## NOTA TECNICA

**Ricostruzione traversa di derivazione delle acque del Fiume Dora Baltea con  
annessa centrale idroelettrica da circa 3 MW da realizzarsi nel Comune di  
Ivrea (TO)**

Verifica di ottemperanza alle prescrizioni nn. 2 e 3 di cui al DEC/DSA/1432 del 29/12/2005.

**Ricostruzione traversa di derivazione delle acque del Fiume Dora Baltea con annessa centrale idroelettrica da circa 3 MW da realizzarsi nel Comune di Ivrea (TO) – Verifica di ottemperanza alle prescrizioni nn. 2 e 3 di cui al DEC/DSA/1432 del 29/12/2005. Richiesta integrazioni.**

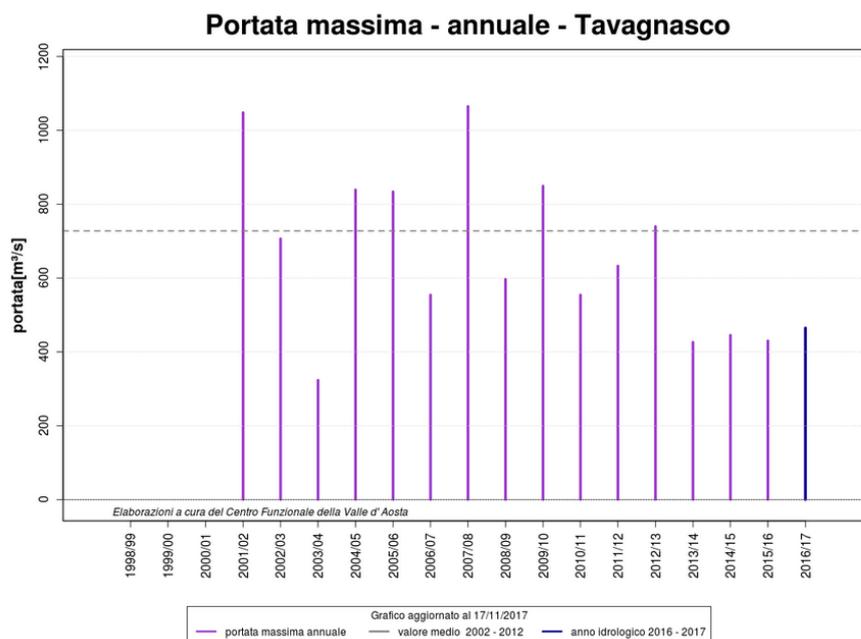
In particolare, i chiarimenti richiesti dal Comitato Tecnico al punto 3) della nota prot. CTVA-2408 del 21/07/2017 riguardano l’attendibilità e la contemporaneità delle ipotesi assunte alla base dell’attività di implementazione e calibrazione del modello bidimensionale, realizzato a supporto del *“Progetto Generale degli interventi di sistemazione, idraulica e morfologica”* redatto dal Proponente Edilsamar S.r.l. ad integrazione del Progetto definitivo di *“Ristrutturazione dell’impianto per la derivazione d’acqua ad uso energetico ex Cima”* in comune di Ivrea (TO) sul fiume Dora Baltea, tratte dalla *“Verifica di Compatibilità Idraulica redatta dallo Studio R&C nel Novembre 2004”*.

Come si evince dai risultati degli studi esaminati relativi al nodo idraulico di Ivrea e realizzati considerando anche la presenza delle opere programmate dall’Autorità di Bacino, ad oggi parzialmente realizzate, le portate di riferimento, utilizzate anche nello studio di compatibilità idraulica del 2004, non subiscono apprezzabili variazioni, anzi rispetto alle stime di studi recenti come quello dell’Università di Trento lo studio del 2004 si trova in condizioni di sicurezza a causa della stima in diminuzione della portata defluente dal restringimento

naturale del Ponte Vecchio di Ivrea.
